Rapport de contrôle d'installations électriques à basse et à très basse tension

RÉF. 54/2026/69322/D01:1

DATE DU CONTRÔLE 21/05/2026 (13:00 - 13:40)
ADRESSE DU CONTRÔLE Rue de Pepinster 2 - 4800 Verviers

AGENT VISITEUR Patrick Braham
TYPE DE CONTRÔLE Visite de contrôle vente ancienne installation (8.4.2.)

Croquis de position élémentaire et descriptif sommaire des tableaux

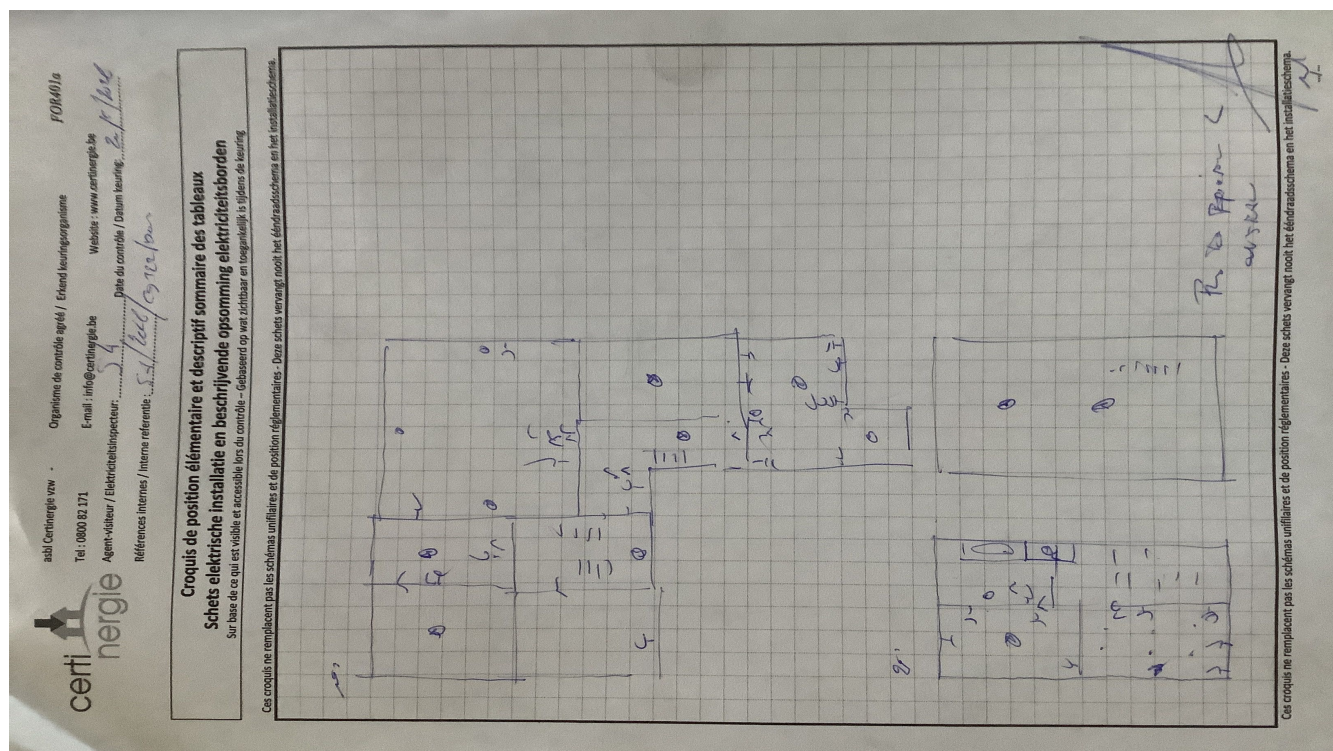
sur base de ce qui est visible et accessible lors du contrôle
Note : ces croquis ne remplacent pas les schémas unifilaires et de position réglementaires
